ASSE VIARIO MARCHE-UMBRIA E QUADRILATERO DI PENETRAZIONE INTERNA MAXI LOTTO 2

4A PERIZIA DI VARIANTE

<p>2.1.1. - PEDEMONTANA DELLE MARCHE Lotto funzionale del Sub lotto 2.1 - Tratto Fabriano - Matelica Nord</p> <p>INQUADRAMENTO DELL'INTERVENTO Relazione tecnica descrittiva della 4^a Perizia di Variante</p>	<p>SCALA: ---</p> <p>DATA: <i>Novembre 2020</i></p>
--	---

Ponte Quadrelle – Stralcio planimetrico e sezione tipo PE

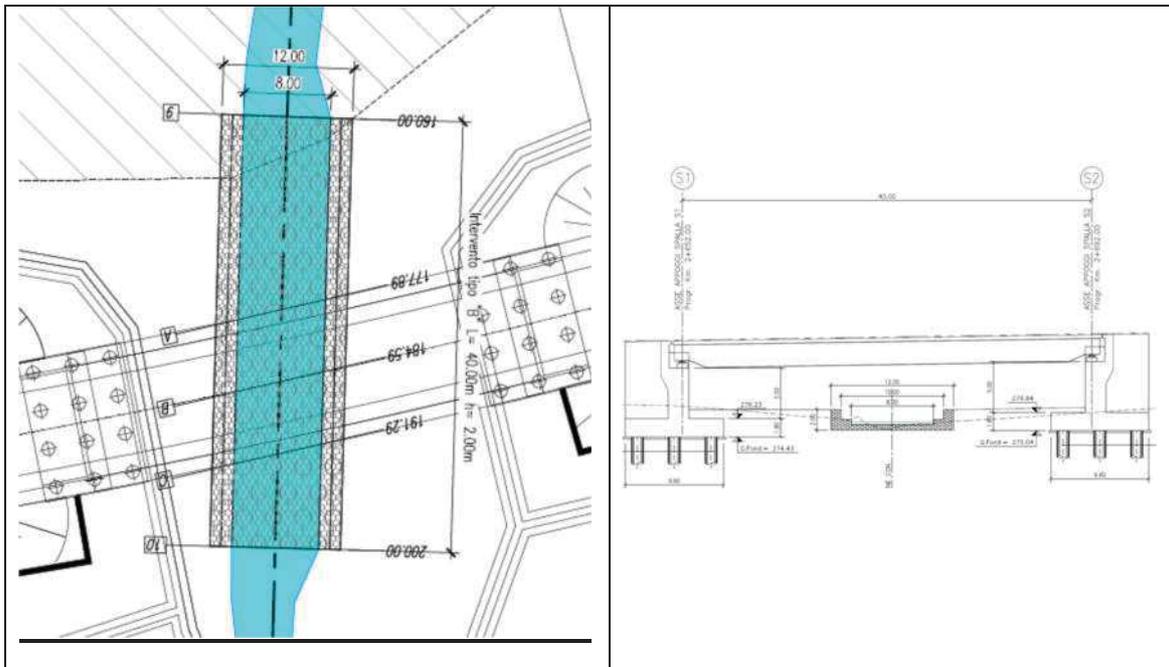
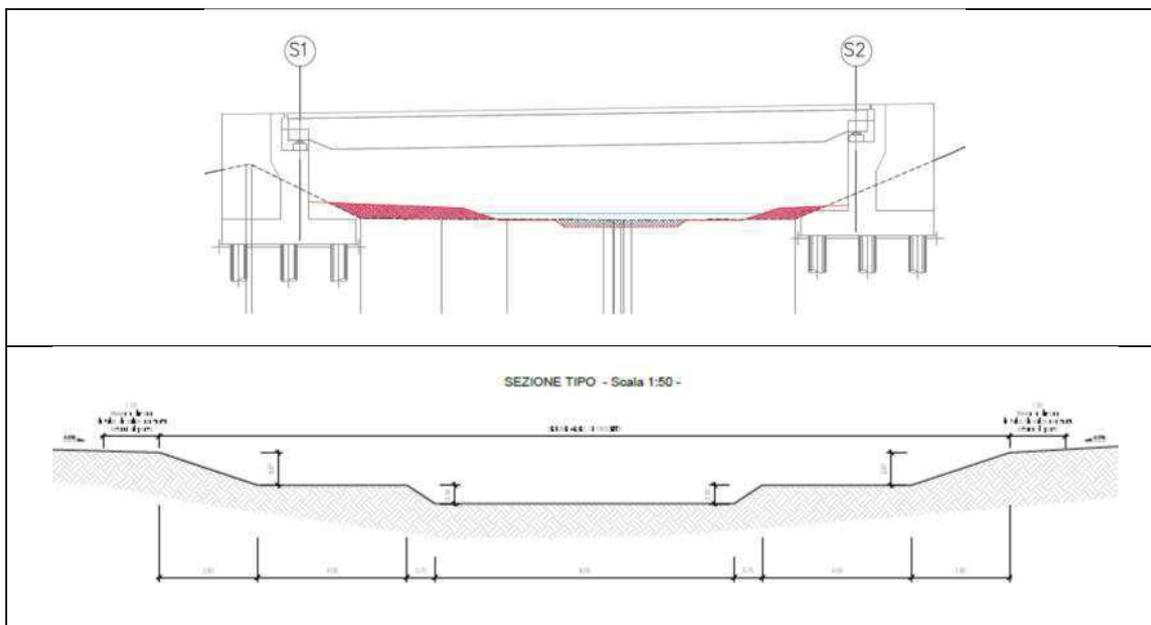
Il progetto esecutivo prevede, in corrispondenza dell’attraversamento, la realizzazione di una inalveazione in gabbioni; l’inalveazione ha uno sviluppo di circa 40m con sezione interna dell’alveo pari a 8.00x1.50m.

Il progetto in variante, in riscontro alle prescrizioni dell’Autorità idraulica, prevede la sola riprofilatura dell’alveo per una lunghezza di circa 100m e la messa a dimora di talle di salici nei tratti esterni al ponte.

Ponte Campodonico – Stralcio planimetrico – Confronto PE-PV

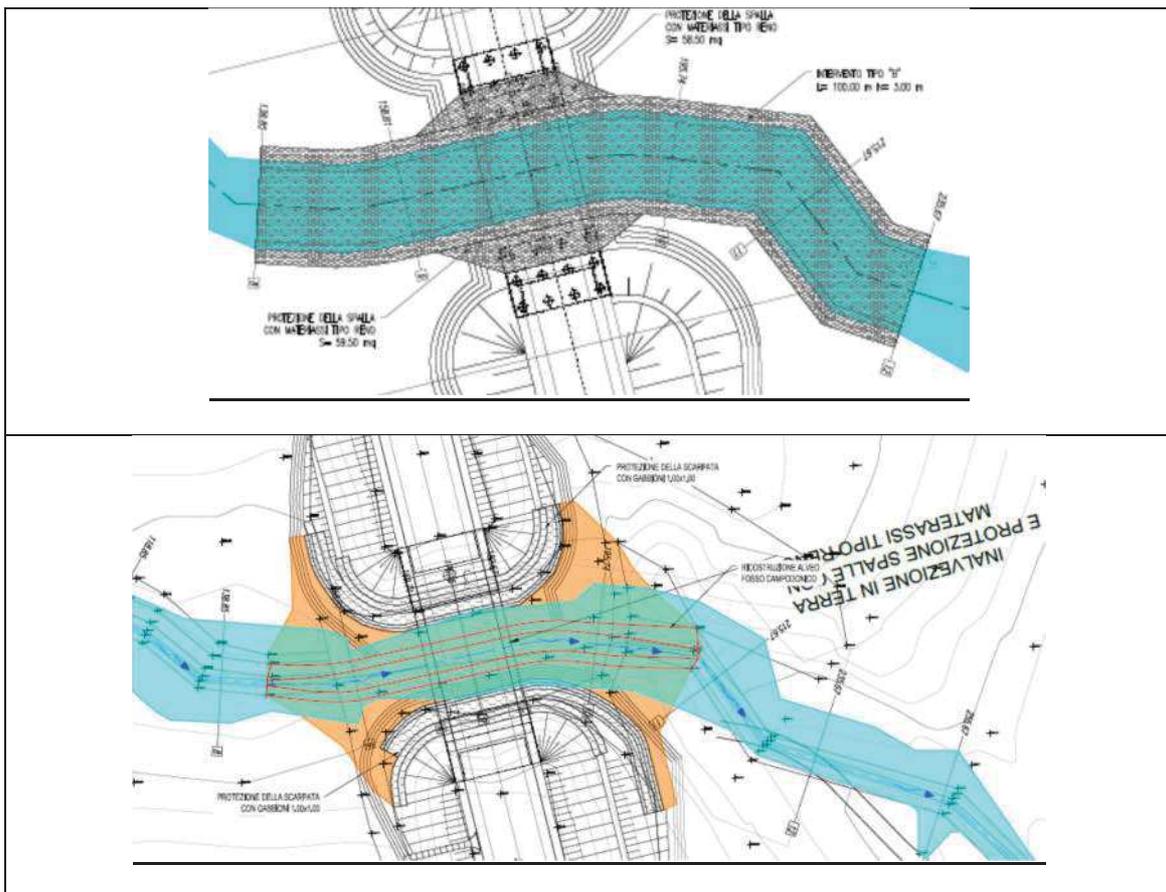
Il progetto esecutivo prevede la realizzazione dell'inalveazione del Campodonico con un intervento costituito da gabbioni e materassino tipo “Reno” per uno sviluppo di 100 ml ed un'altezza di 3 m. Le spalle lato Fabriano e lato Matelica del ponte Campodonico risultano protette da materassi tipo “Reno”.

A seguito degli esiti del sopralluogo riportati nel **verbale dell’Autorità Idraulica l’alveo del Campodonico sarà rimodellato in terra con l’innesto di talee di salice sulle sponde del canale nei tratti esterni alla proiezione dell’impalcato**. Le protezioni delle spalle saranno realizzate in gabbioni 1mx1m e materassi tipo “Reno” e interesseranno sia la spalla che i quarti cono (vedi Figura).

Viadotto Bargatano – Stralcio planimetrico – PV

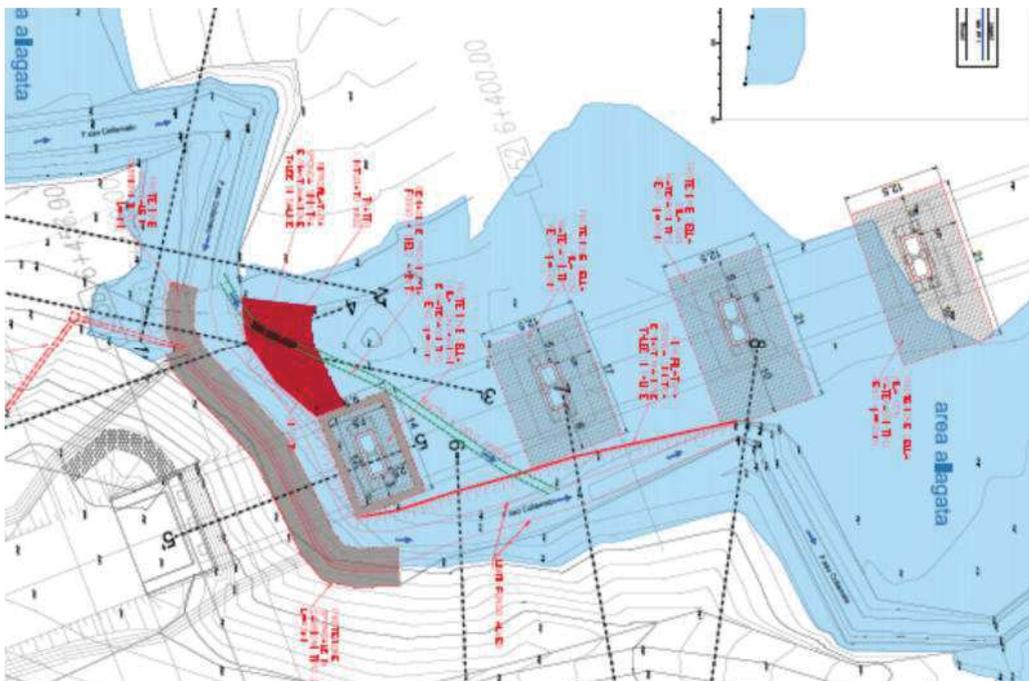
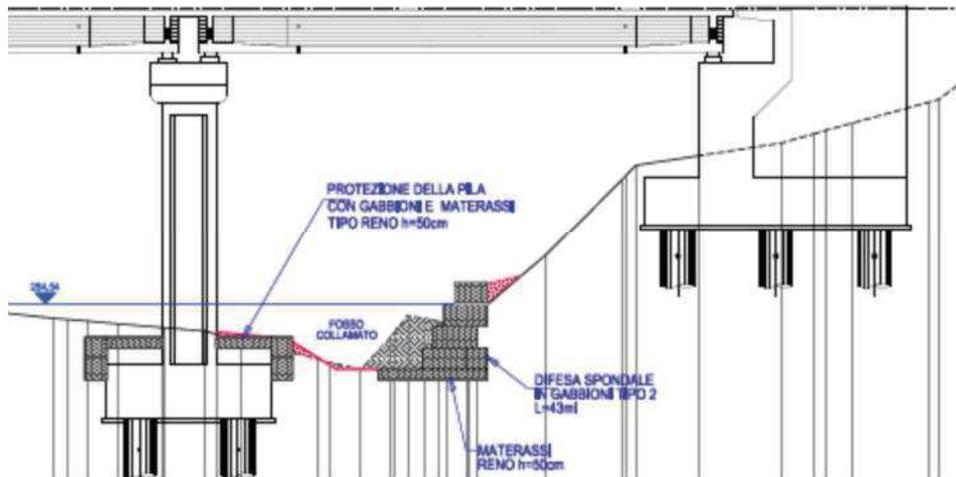
Il progetto esecutivo prevede, in corrispondenza dell’attraversamento, la realizzazione di una inalveazione in gabbioni con sviluppo di circa 111m ed altezza di 4.00m; con l’inalveazione, l’alveo viene spostato tra le pile 5 e 6 del viadotto. Le pile 3,4,5 e 6 (più prossime all’alveo) sono protette con materassi tipo “reno”.

Il progetto in variante, in riscontro alle prescrizioni dell’Autorità idraulica, prevede la riprofilatura in terra dell’alveo nella posizione naturale (tra la pila 7 e la spalla B) con piantumazione di talee di salice. Il progetto prevede inoltre una gabbionata in destra idrografica a protezione della scarpata prospiciente la spalla B e una protezione in sinistra idrografica costituita da gabbioni e materassi reno sulla pila 7. Per le restanti pile prossime all’alveo è prevista la protezione con materassi reno.
